PROGETTO DI NUOVO IMPIANTO
IDROELETTRICO
SUL FIUME ARNO
IN LOCALITÀ FIRENZE (FI) DENOMINATO
“SANTA ROSA”

INTEGRAZIONI ALLO
STUDIO AMBIENTALE PRELIMINARE

Procedura di verifica di assoggettabilità (D.Lgs. 152/2006, art. 20; L.R. 10/2010, art. 48).

Figura 1 –planimetria HC_RAS del sistema modellato

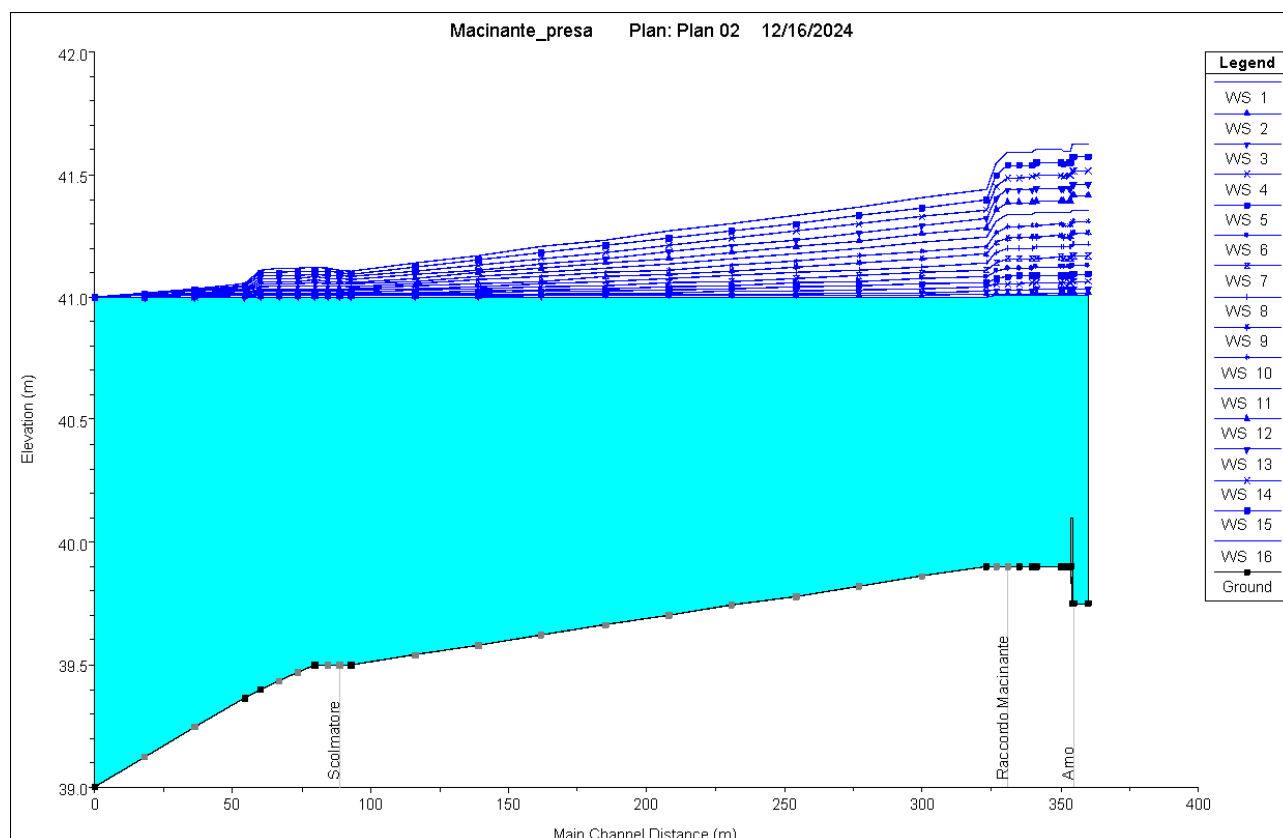
7) Per quanto sopra rilevato si ritiene necessario che, ad integrazione, sia dato seguito a quanto richiesto da Publiacqua SpA nel contributo (rif. nota ns. prot. n.347711 del 21.10.2024) in merito alla “verifica di fattibilità della restituzione delle acque all’interno del canale scolmatore recapitante in Arno, simulando l’attivazione dello scolmatore e la portata di rilascio contemporanea.”. Dagli schemi di funzionamento in possesso dello scrivente Servizio si segnala inoltre che nel “nodo” Curtatone è presente anche uno scolmatore del condotto fognario Chiesi, che pertanto va considerato nel funzionamento generale del sistema.

Infatti, a quanto richiesto da Publiacqua, si ritiene necessario aggiungere che la verifica idraulica deve considerare anche il possibile rigurgito (dovuto alla presenza della turbina in uscita) verso il canale Macinante, nel tratto di monte dall'intersezione del Curtatone verso l'opera di presa, per una valutazione dei livelli idrici che possono essere raggiunti da relazionare poi rispetto al costruito esistente. Si richiede inoltre che sia garantita la funzione di scolmatore del Curtatone anche in fase di cantiere (in particolare quando sarà realizzata la Centrale) o che siano individuati gli interventi o le procedure necessarie a dare scollo al sistema fognario afferente in tale fase.

Si è proceduto a una verifica idraulica preliminare mediante la simulazione dei profili di moto permanente a partire dal livello idrico imposto all'uscita della turbina idraulica fino alla bocca di presa, utilizzando il software HEC-RAS sviluppato dall'USACE ⁽¹⁾, stabile riferimento nel settore delle verifiche idrauliche.

La scabrezza è stata ipotizzata con un coefficiente di Manning pari a $0.025 [s/m^{1/3}]$. La condizione al contorno di valle è stata definita con un livello idrico imposto di 41 m, regolato dalla turbina idraulica.

Infine, la quota di innesco delle paratoie è stata alzata in questo calcolo, cautelativamente, a 40.1 m slm per considerare la presenza di sedimenti a monte.

Sono stati simulati diversi profili di moto permanente per portate comprese tra 1 m³/s e 16 m³/s, considerando valori superiori alla portata massima derivabile per includere convenzionalmente maggiori deflussi transitanti in contemporanea alla derivazione, ad esempio l’eventuale scolmo fognario.

Il profilo di rigurgito più sfavorevole, corrispondente a una portata di 16 m³/s, mostra un innalzamento di circa 10 cm presso l’intersezione tra il canale Macinante e lo scolmatore Curtatone.
